**Forum mondial de l'harmonisation des Règlements  
concernant les véhicules**

Règlement ONU n° 127 (Sécurité des piétons)

**Proposition de complément 1 à la série 04 d'amendements  
au Règlement ONU n° 127 (Sécurité des piétons)****Communication des experts de l'Allemagne, de la France  
et de l'Organisation internationale des constructeurs  
d'automobiles\***

Figure 12  
Zone d'impact du pare-brise

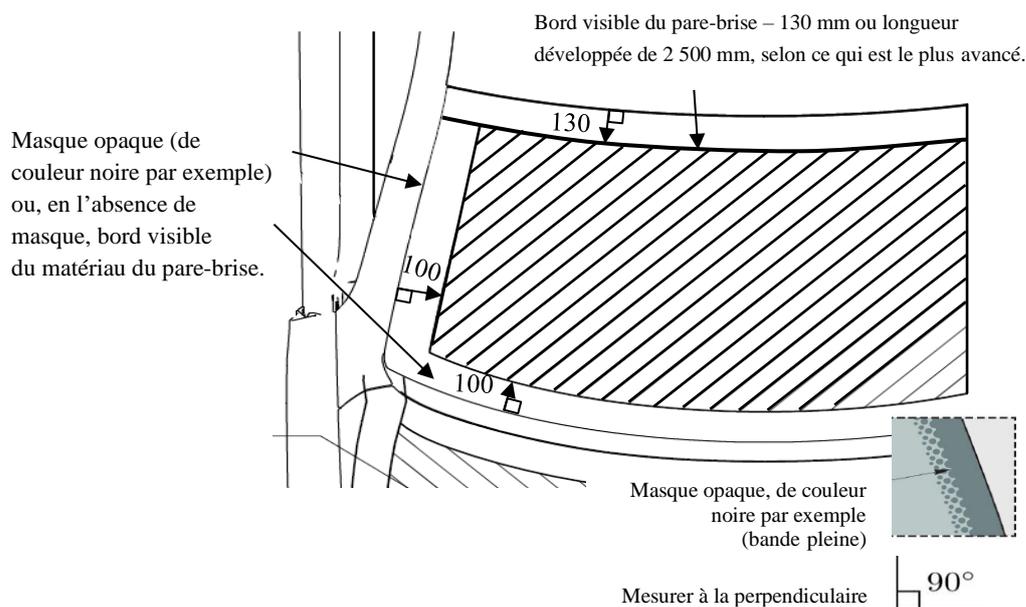
Paragraphe 2.44, modifier et ajouter les figures 12 et 13, comme suit :

- « 2.44 “Zone d’impact du pare-brise”, une zone située sur la face externe du pare-brise, délimitée (**voir fig. 12**) :
- a) Vers l’avant, par une ligne située à 100 mm en arrière du masque opaque du pare-brise. En l’absence de masque opaque, la ligne se mesure à partir du bord avant visible du matériau du pare-brise.
  - b) Vers l’arrière, par une longueur développée de 2 500 mm ou par une ligne située à 130 mm en avant du bord arrière visible du matériau du pare-brise si celui-ci est situé plus en avant dans une position latérale donnée.
  - c) Sur les côtés, par une ligne située à 100 mm à l’intérieur du masque opaque du pare-brise. En l’absence de masque opaque, la ligne se mesure à partir du bord latéral visible du matériau du pare-brise.

Pour les alinéas a) et c), la distance de 100 mm doit être mesurée au moyen d’un mètre ruban plaqué sur la surface extérieure du véhicule à un angle de 90° avec la tangente à la limite du masque opaque ou, en l’absence de masque opaque, à partir du bord visible.

Pour l’alinéa b), la distance de 130 mm doit être mesurée au moyen d’un mètre ruban plaqué sur la surface extérieure du véhicule à un angle de 90° avec la tangente au bord arrière visible du pare-brise.

Figure 13  
Définition du coin supérieur en utilisant la distance la plus courte

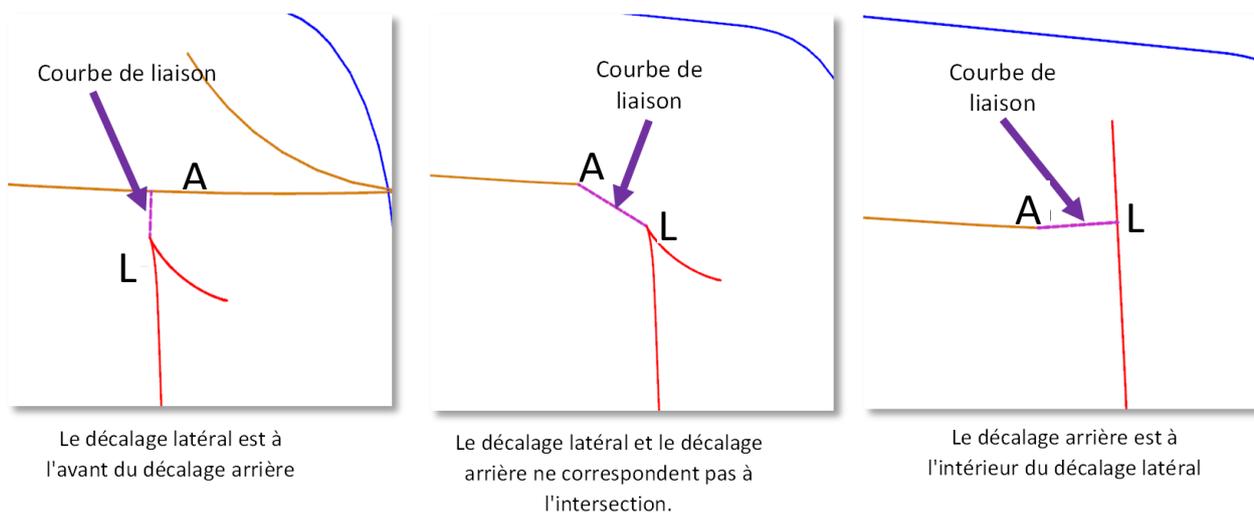
**En fonction de la configuration, s'il n'y a pas d'intersection entre les lignes définies aux alinéas b) et c), ce qui donne une zone d'impact sans délimitations, le marquage doit être modifié en utilisant la distance la plus courte pour délimiter ladite zone d'impact (voir fig. 13).**

Figure 15  
Cas particulier dû à l'absence de « point P »  
unique

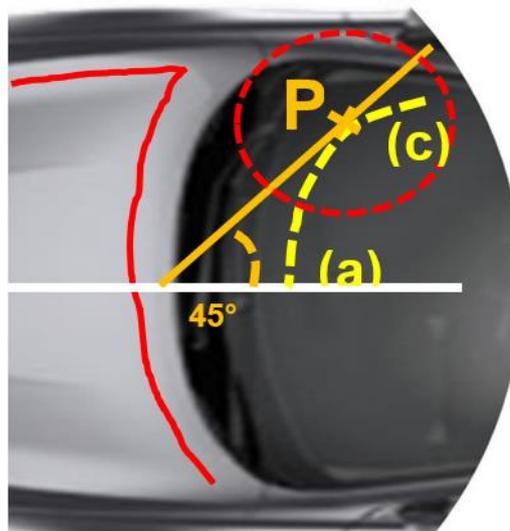
En l'absence de point P unique à l'intersection des lignes définies aux alinéas a) et c) du paragraphe 2.44, le point P est défini par le premier contact d'un plan vertical coupant le plan médian longitudinal vertical du véhicule à un angle de 45° avec la transition a)-c) de la limite de la zone d'impact du pare-brise, comme indiqué à la figure 15.

Figure 16  
Graphique et formule du critère relatif à l'à-coup

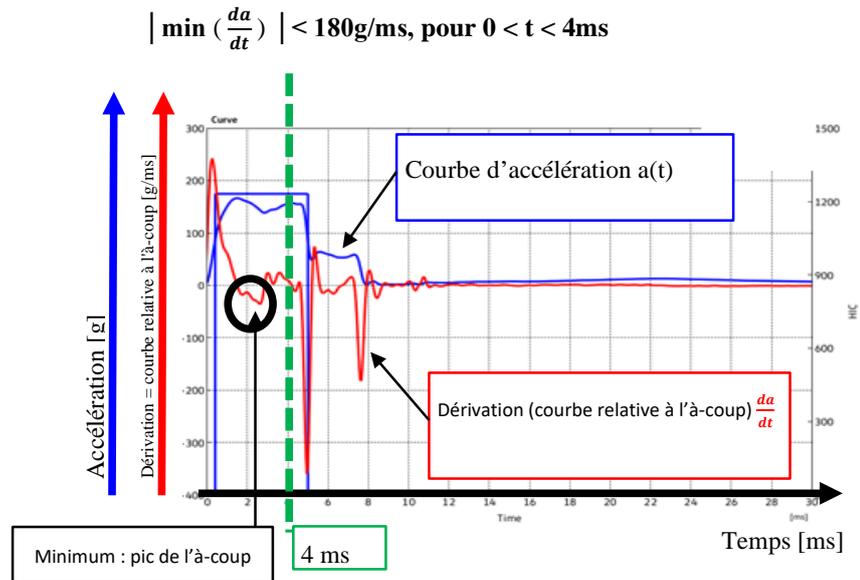
- a) La valeur absolue de la valeur minimale de la dérivée de l'accélération de la tête factice par rapport au temps est inférieure à 180 g/ms pendant les 4 premières millisecondes après le choc initial de la tête factice contre le pare-brise, **comme indiqué à la figure 16** ; ou,

4. Clarification du critère relatif à l'à-coup : ajout de la formule et de l'exemple du graphique d'un test atypique.
5. Prolongation des dispositions transitoires dans certains cas particuliers où la ligne de référence arrière du capot n'est pas sur le capot lorsqu'on tient compte du décalage.
